高浜発電所

1号炉及び2号炉

(使用済燃料ピットの未臨界性評価の変更)

申請書記載内容に関する補足説明

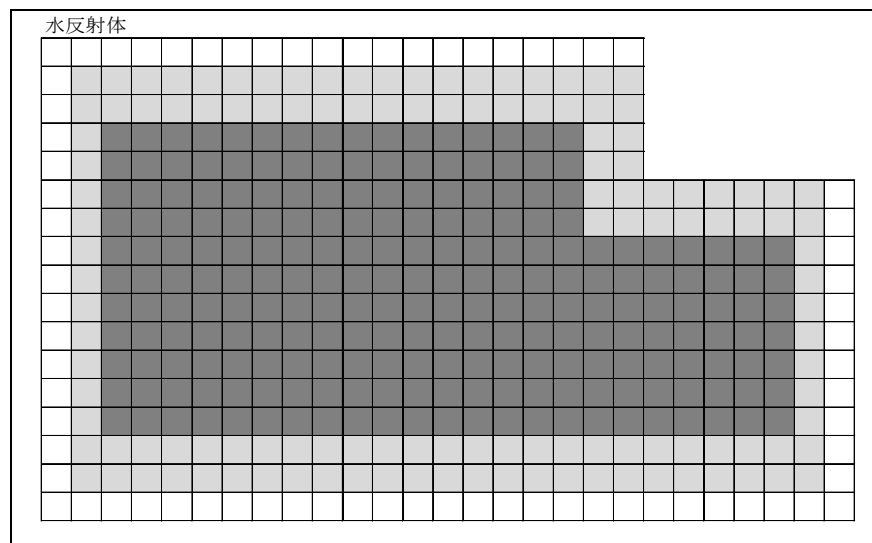
a. 補正申請時の考え方

今回申請（補正後）における臨界防止に係る記載として、本文五号及び添付書類八に「～使用済燃料貯蔵槽の冷却等のための手順等で想定される注水及びスプレイや蒸気条件においても臨界を防止できる～」と記載している。各語句の修飾関係は以下の通りであり、「使用済燃料貯蔵槽の冷却等のための手順等で想定される」が修飾しているのは「注水及びスプレイや蒸気条件」である。また、「条件」は、「注水」、「スプレイ」、「蒸気」を、それぞれ後ろから修飾している。

b. 記載の適正化に向けての考え方

「使用済燃料貯蔵槽の冷却のための手順等で想定される」の記載が「注水（条件）」、「スプレイ（条件）」及び「蒸気条件」を3つとも修飾していることが正確に読み取れるように、「～使用済燃料貯蔵槽の冷却等のための手順等で想定される注水、スプレイ及び蒸気条件においても臨界を防止できる～」と変更することを検討する。

(参考2) 各プラントにおける SFP 未臨界性維持に係る設計方針の記載比較

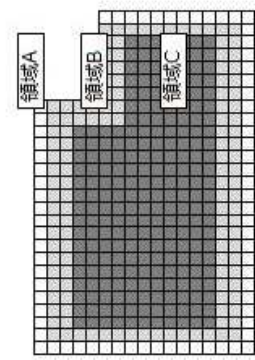
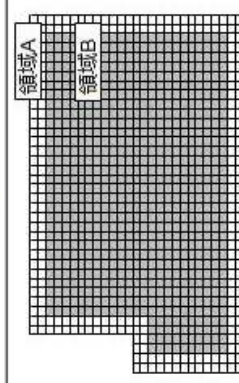
「臨界にならないよう配慮したラック形状、燃料配置・・・」は、全プラント共通の記載である。
